Vec: Vysvetlenie/doplnenie súťažných podkladov – Žiadosť o vysvetlenie/doplnenie SP 7

Predmet zákazky: **„Komplexná rekonštrukcia a realizácia nadstavby budovy
Študentského domova 4, Trieda SNP 53, Banská Bystrica“**

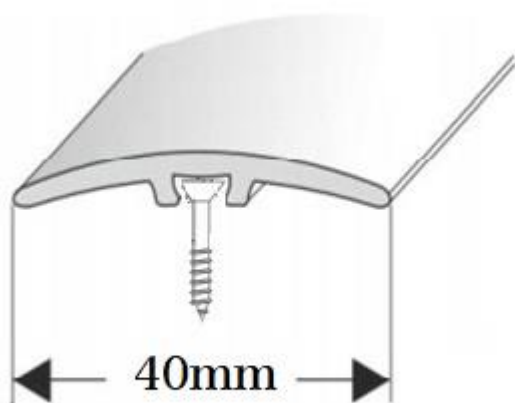
V PD V časti Architektúra vo výkrese „20 VÝKAZ OKIEN A DVERÍ“ sú int. dvere (D01-D12), ktoré majú uvedené v popise "Iné: s tesnením". Chceme sa opýtať verejného obstarávateľa, či sa jedná o oceľové zárubne s tesnením alebo dverné krídla s tesnením.

**Tesnenie bude do dverného krídla – dodávka dverí a dodatočne lepením na zárubne.
Tesnenie na interiérové dvere do 12mm širokej pol odrážky v ráme dverí.
Odporúčaná medzera medzi rámom a krídlom dverí je 5mm.**

Materiál: guma. **Montáž:** do drážky. **Rozmery (H x Š):** 7 x 4 mm.

Samolepiace tesnenie z mikroporéznej gummy EPDM. Tesnenie je určené predovšetkým do zárubní. Je vhodné na kovové, plastové, ako aj drevené rámy a zárubne. Zabraňuje prievanu a prenikaniu vlhkosti, chladu, prachu či hluku do vnútorných priestorov. Samolepiaca spodná vrstva umožňuje rýchlu a veľmi jednoduchú manipuláciu, tesnenie spoľahlivo udrží na určenom mieste. Vhodný druh tesnenia, ktorý zvolíte, záleží na veľkosti medzery, ktorú je potrebné vyplniť. Tesnenie musí byť primerane vysoké s vhodným profilom a v dostatočnej dĺžke, aby dokonale tesnilo a pritom nebránilo zatváraní okna či dverí. Profil E je vhodný na šírku škáry 2,0 až 3,5 mm, profil P na 3,0 až 5,0 mm a profil D na 3,0 až 7,0 mm. **Materiál:** mikroporézna guma EPDM, nepriedušná a takmer nenasiakavá, samolepiaca vrstva na spodnej strane
